COMPTE RENDU
RÉUNION de travail du
08.07.2025

Lieu : Mairie 10H00
Objet du jour : LISTING DES MODIFICATIONS ENTRANT DANS LE CADRE DE LA REVISION SIMPLIFIEE
Présents :

Modification résultant des modifications des OAP 4 et 7, Secteur AUb - les Petits Monts

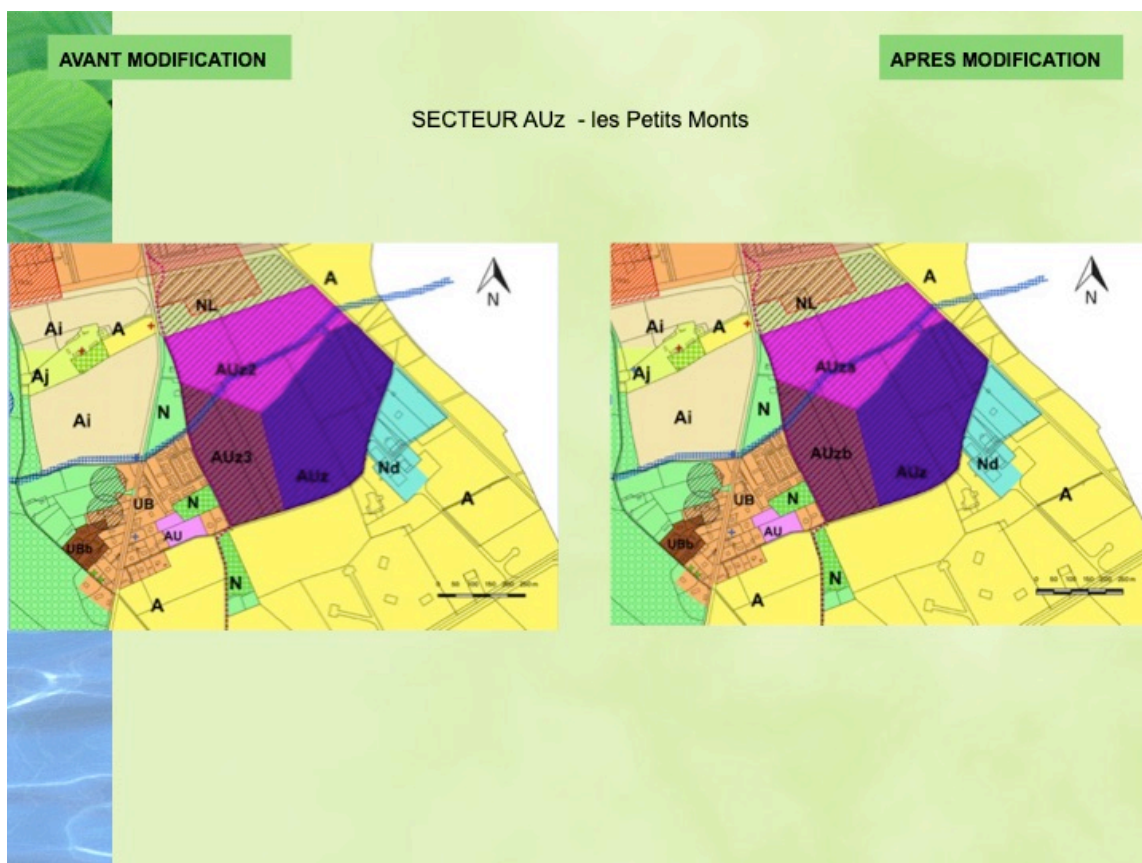
- OAP 7 – secteur AUb les petits monts :
 - o La zone devient une zone AUb1 (pour prendre en compte l'autorisation uniquement dans ce secteur des commerces et des services)

- o Le listing des parcelles du cadastre sera réactualisé.
 - o La superficie cadastrée sera revue (pour tenir compte de la noue et bassin de rétention qui sont intégrés à la zone AUb-SILOGE)

- OAP 4 – secteur AUb les petits monts :
 - o Le listing des parcelles du cadastre sera réactualisé.
 - o La superficie cadastrée sera revue (pour tenir de la noue et bassin de rétention qui sont intégrés à la présente zone)

Modification résultant des modifications de l'OAP 5, rectification erreur numérotation entre OAP et plan de zonage, et ouverture à l'urbanisation des secteurs - Secteurs AUz, AUz1, AUz2, deviennent AUz, AUza, AUzb

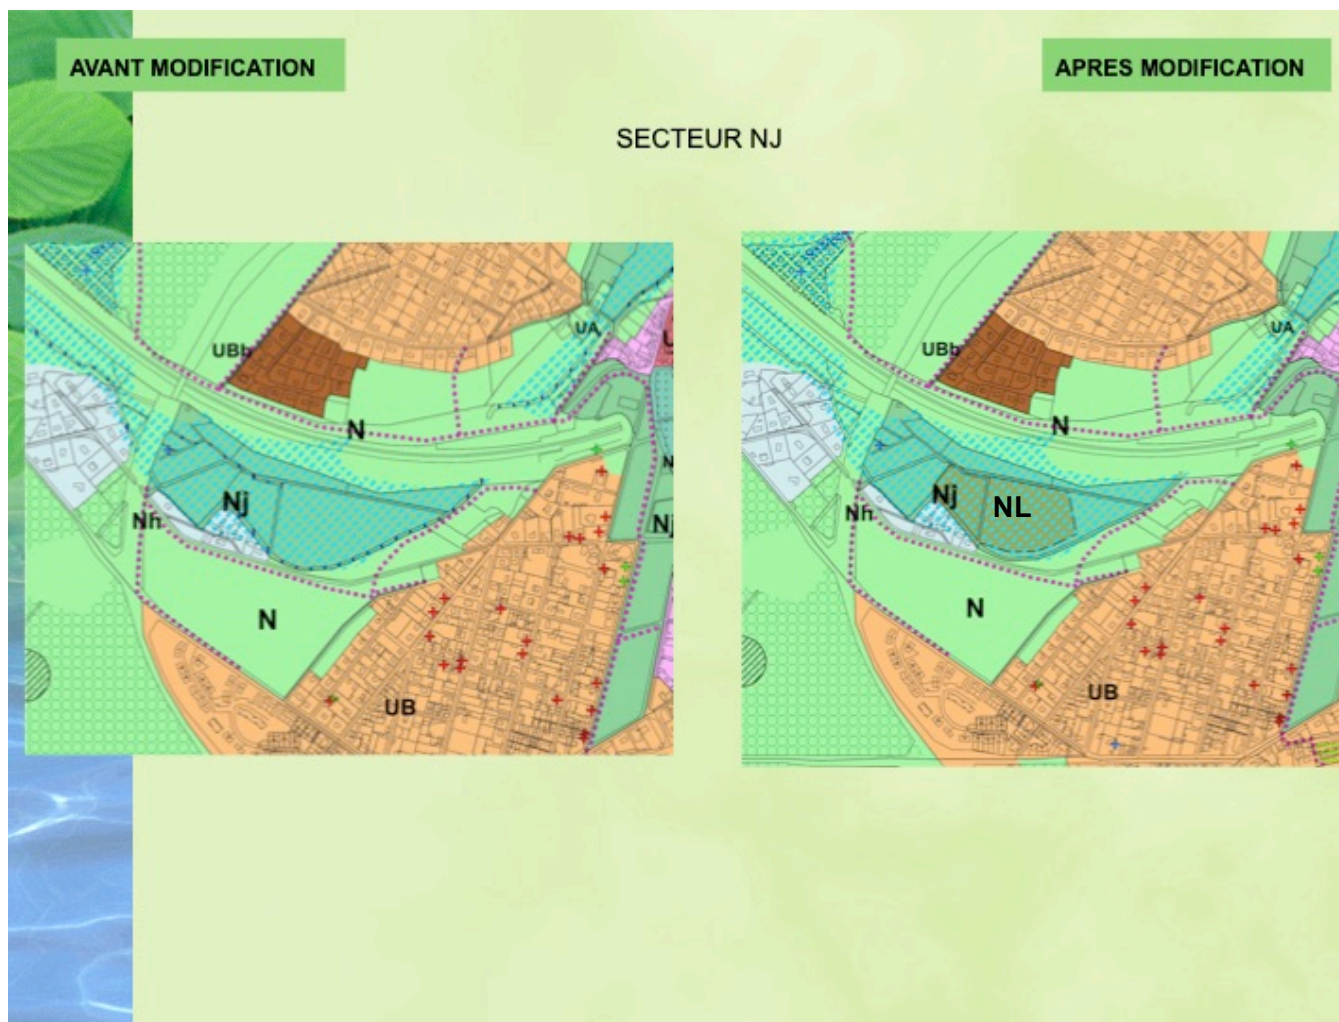
- OAP 5 – secteur AUZ :
 - o Les zones AUz, AUZ2, AUZ3 seront réactualisées pour correspondre au plan de zonage modifié et donc devenir respectivement AUz, AUza, AUzb (pour tenir compte des parts non constructible différentes sur les deux secteurs AUza et AUzb).

- o Le calendrier de réalisation sera modifié pour que les trois secteurs deviennent urbanisable de suite
 - o Le listing des parcelles du cadastre sera réactualisé.
